Keuringsverslag van een elektrische laagspanning- en zeer lage spanningsinstallatie

NIET CONFORM

Straatnaam Heirweg
Huisnummer 35
Busnummer -
Postcode 9270
Gemeente Laarne
Land België

Controlebezoek van een oude huishoudelijke elektrische installatie van een wooneenheid bij verkoop op vraag van de verkoper volgens (KB 08/09/2019) - AREI Boek 1- 8.4.2. en 8.2.1. en 4.2.4.3.

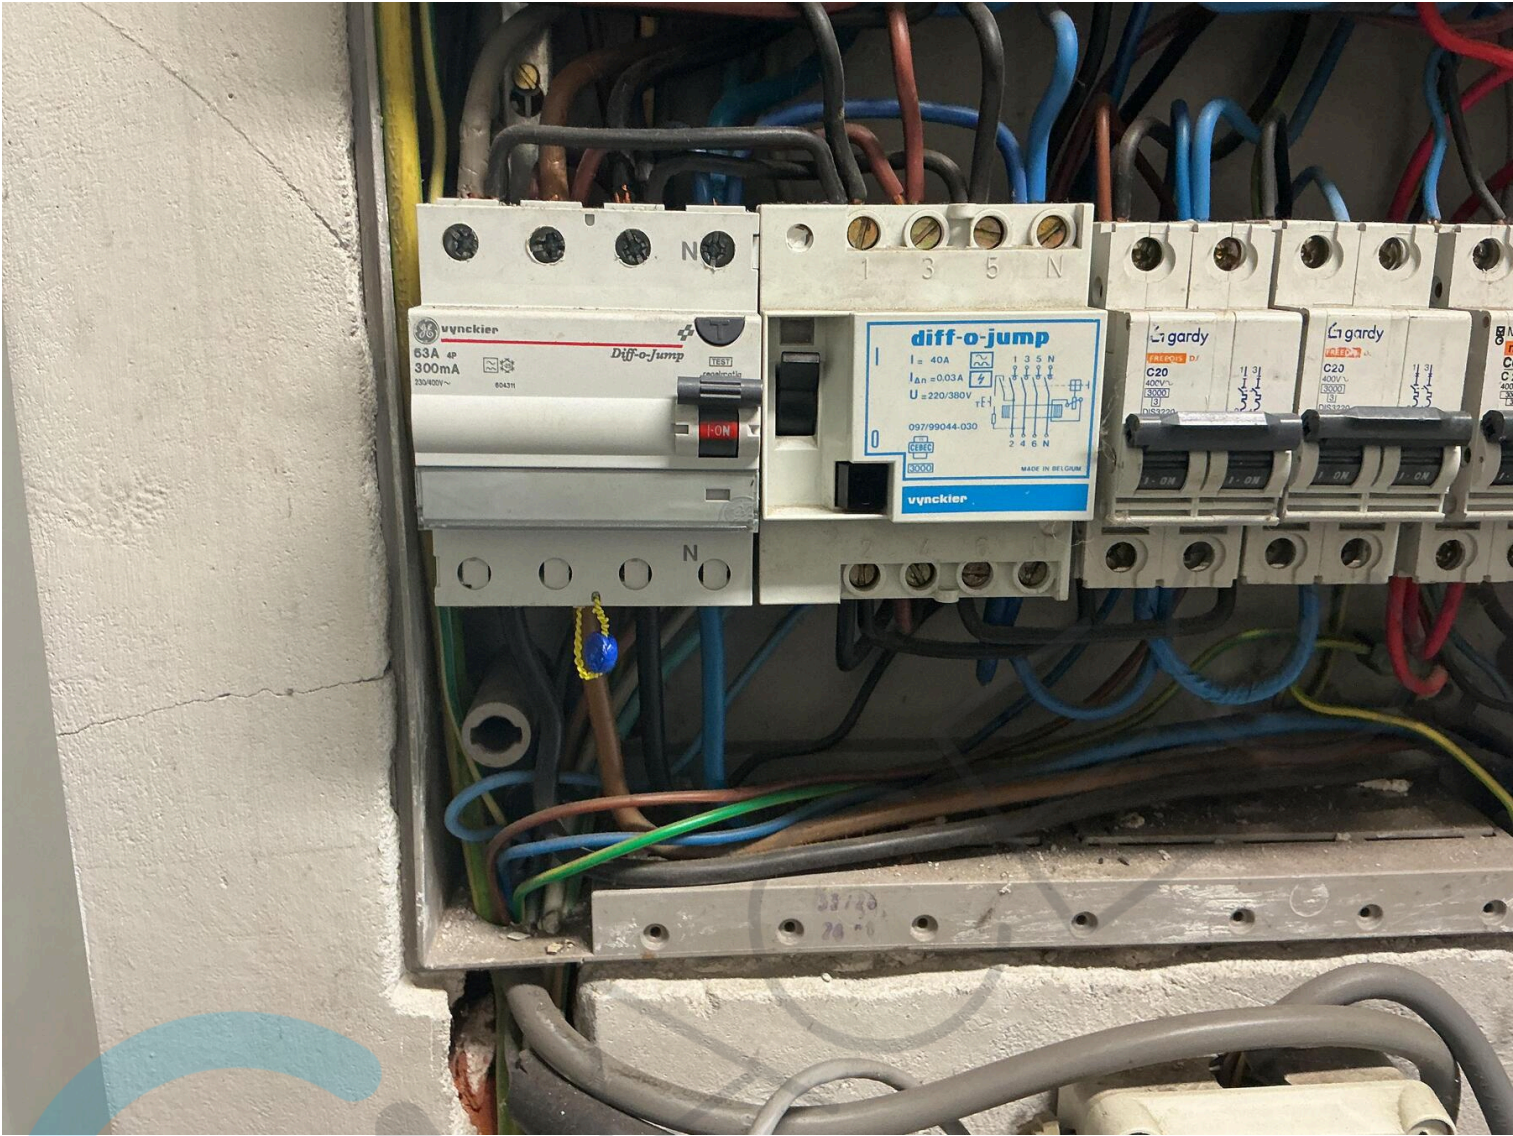
Verschillende draadsecties in dezelfde automaat

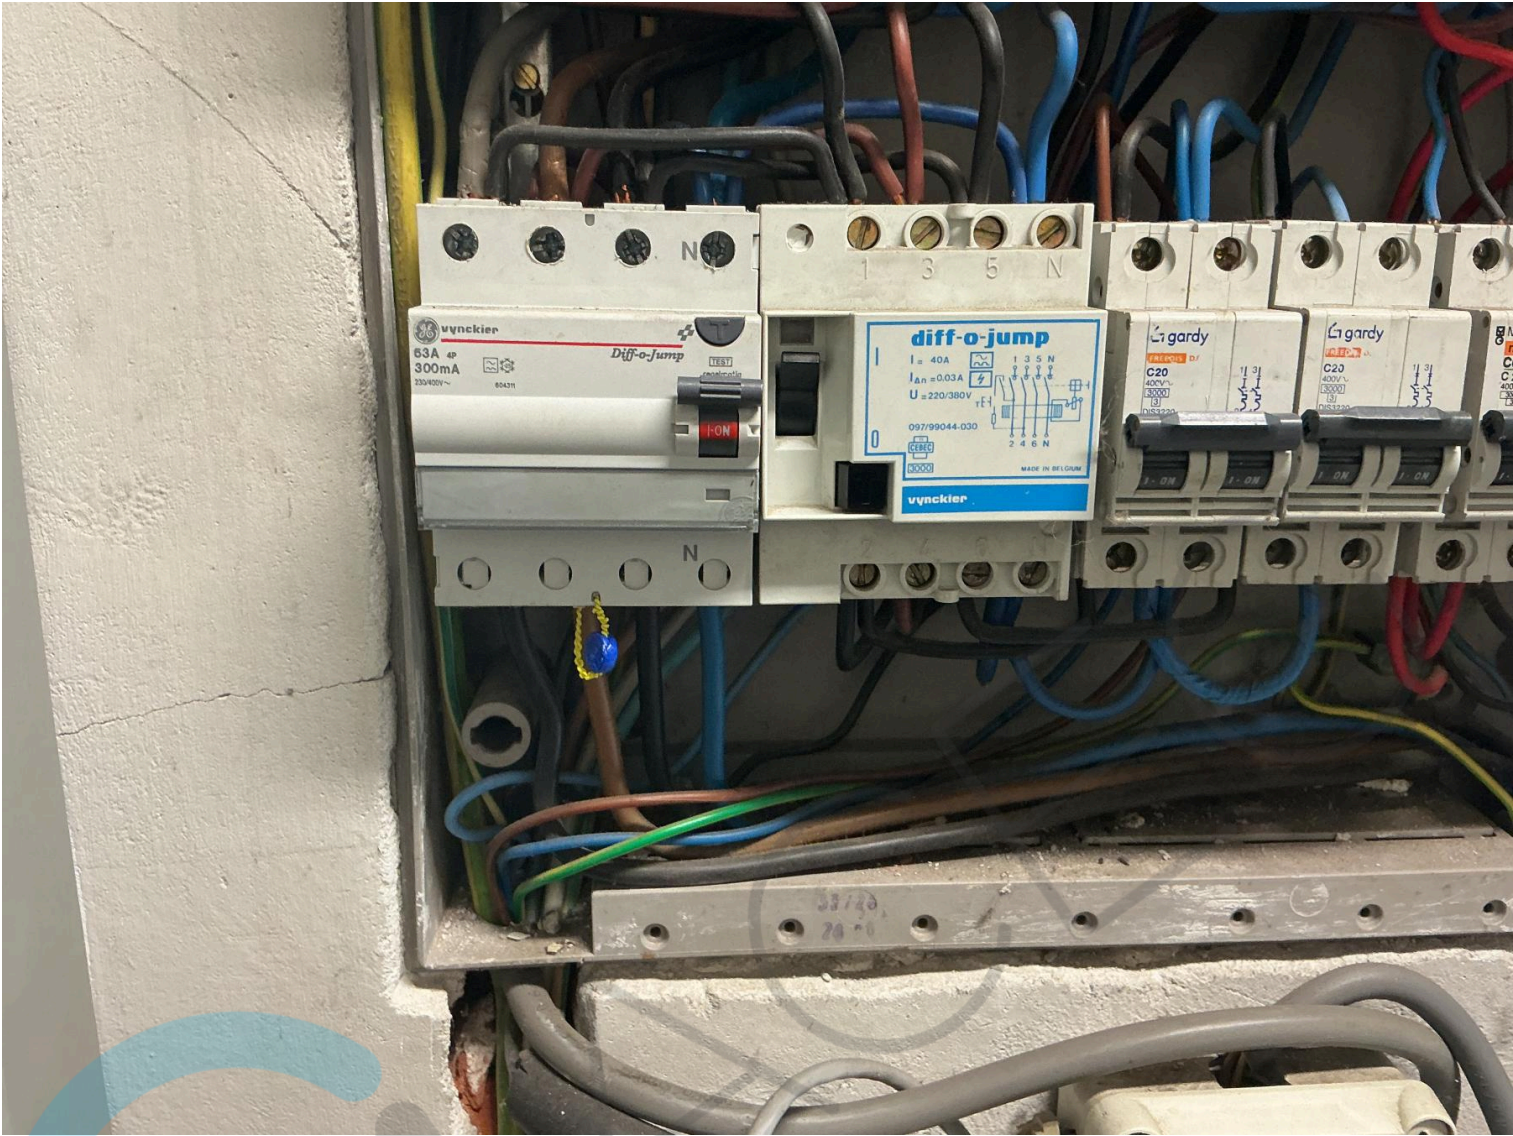
Meer dan twee draden in de automaat
